蔵王小学校

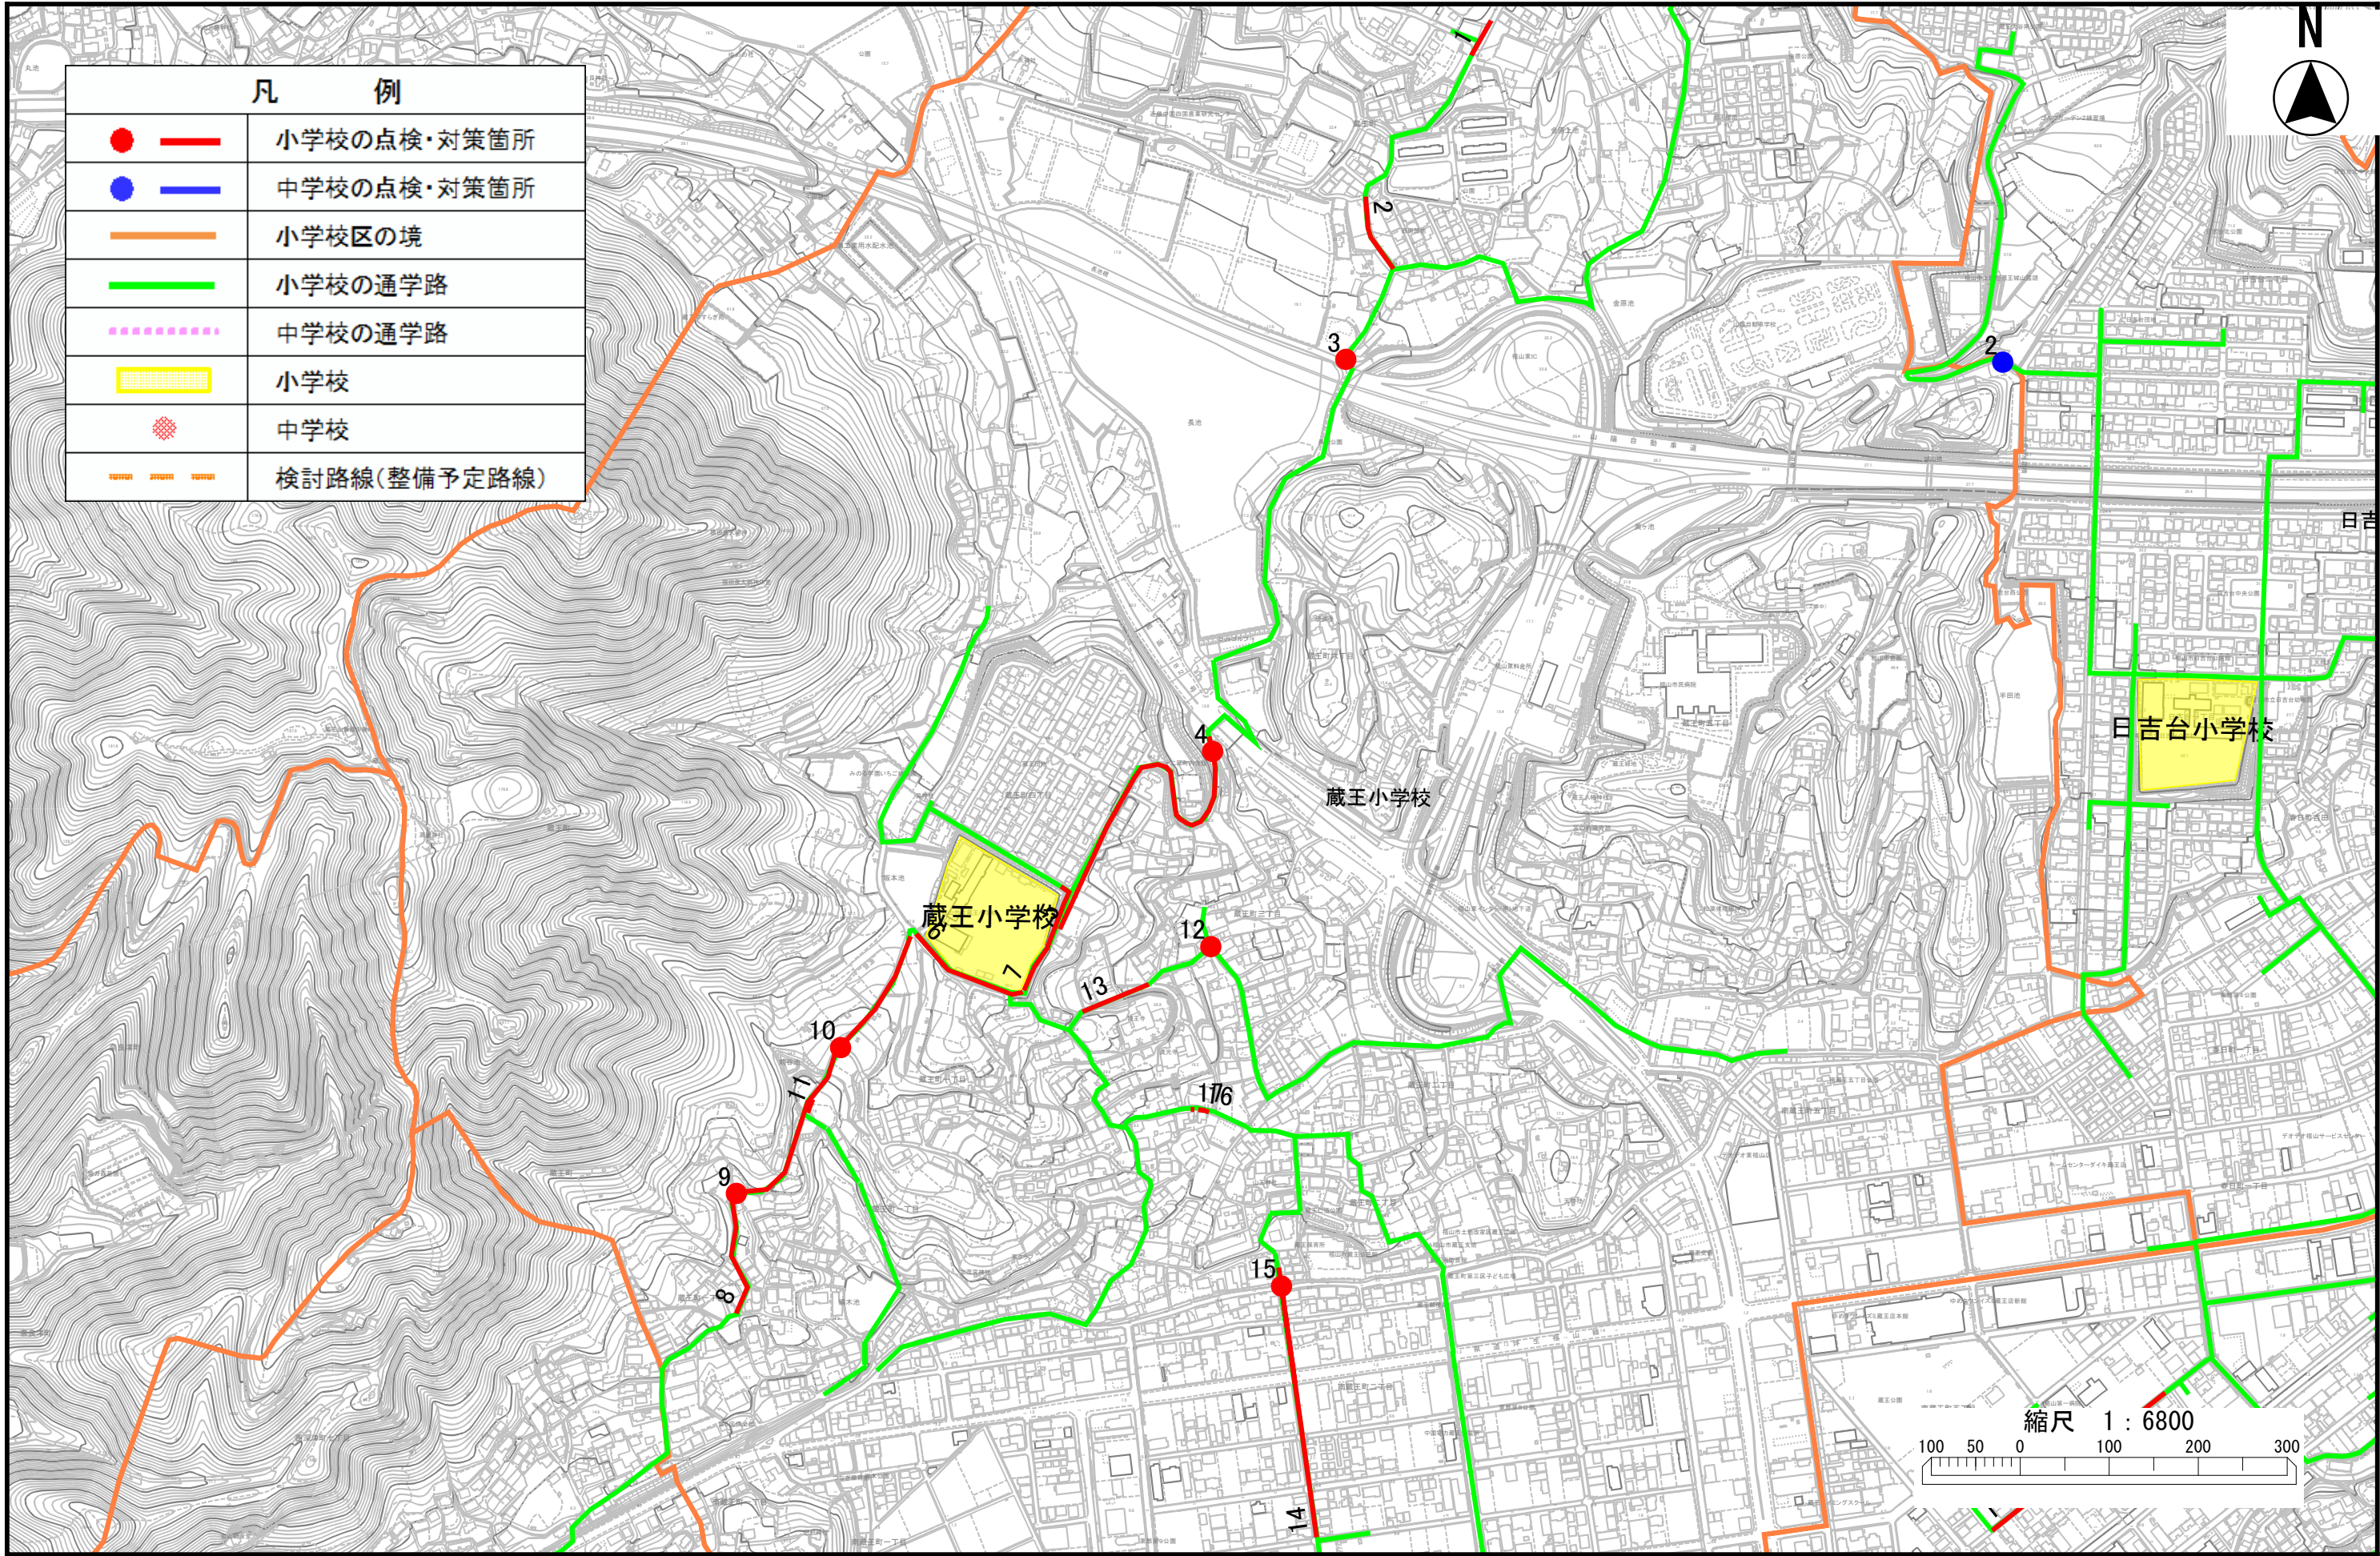
学校名	位置図 番号	通学路 点検年度	危険内容	通学路対策予定内容/できない理由	対策状況 ステータス	備考
蔵王	1	2024	登下校時、児童が誤って転落する危険がある。	【市】 転落防止柵の設置	対策内容決定	
蔵王	2	2024	ノンストップで上がる車がいって危険。	【市】 路面標示の設置（減速）	対策内容決定	
蔵王	3	2024	抜け道として通行する車が多い。子どもが横断歩道にいても止まらず進む車があり、危険。	【学校・地域】 横断旗の設置	検討中	
蔵王	4	2024	一旦停止線が消え掛かっており、通学児童が事故に巻き込まれる懸念がある。	【市】 外側線の修復及びドット線の新設	対策内容決定	
蔵王	5	2024	児童が登校している時間帯は、通勤時間とも合致している。通勤帯時の急いでいる車に通学児童が巻き込まれる危険がある。	【市】 路側帯カラー化（グリーンベルト）	対策内容決定	
蔵王	6	2024	児童が登校している時間帯は、通勤時間とも合致している。通勤帯時の急いでいる車に通学児童が巻き込まれる危険がある。	【市】 路側帯カラー化（グリーンベルト）	対策内容決定	
蔵王	7	2024	児童が登校している時間帯は、通勤時間とも合致している。通勤帯時の急いでいる車に通学児童が巻き込まれる危険がある。	【市】 路側帯カラー化（グリーンベルト）	対策内容決定

学校名	位置図 番号	通学路 点検年度	危険内容	通学路対策予定内容/できない理由	対策状況 ステータス	備考
蔵王	8	2024	道路が狭く、また、交通量が多い。	【市】 外側線の新設	対策内容決定	
蔵王	9	2024	カーブミラーはあるが見えにくい。	【市】 道路反射鏡角度調整	全て対応完了	
蔵王	10	2024	道路が狭く、また、交通量が多い。見通しが悪い。	【市】 道路反射鏡の設置検討	対策内容決定	
蔵王	11	2024	児童が誤って転落する危険がある。	【市】 転落防止柵の設置	対策内容決定	
蔵王	12	2024	道路は狭いが、182号線からの抜け道として児童の登校時にかなりのスピードで車が通る。事故の危険がある。	【市】 交差点マーク設置	対策内容決定	
蔵王	13	2024	児童が誤って転落する危険がある。	【市】 転落防止柵の設置	対策内容決定	
蔵王	14	2024	道幅が狭いが交通量が多く、児童は、車が通ると止まって端に寄っている。	【市】 外側線の新設	対策内容決定

学校名	位置図 番号	通学路 点検年度	危険内容	通学路対策予定内容/できない理由	対策状況 ステータス	備考
蔵王	15	2024	道幅が狭いにもかかわらず、車の通行量が多いところを児童が横断し、事故にあう危険がある。児童の登校時間帯と車の通勤時間帯が合致している。	【警察】 速度規制標示の設置	対応中	
蔵王	16	2024	児童が誤って転落する危険がある。	【市】 転落防止柵の設置	対策内容決定	
蔵王	17	2024	児童が誤って転落する危険がある。	【市】 転落防止柵の設置	対策内容決定
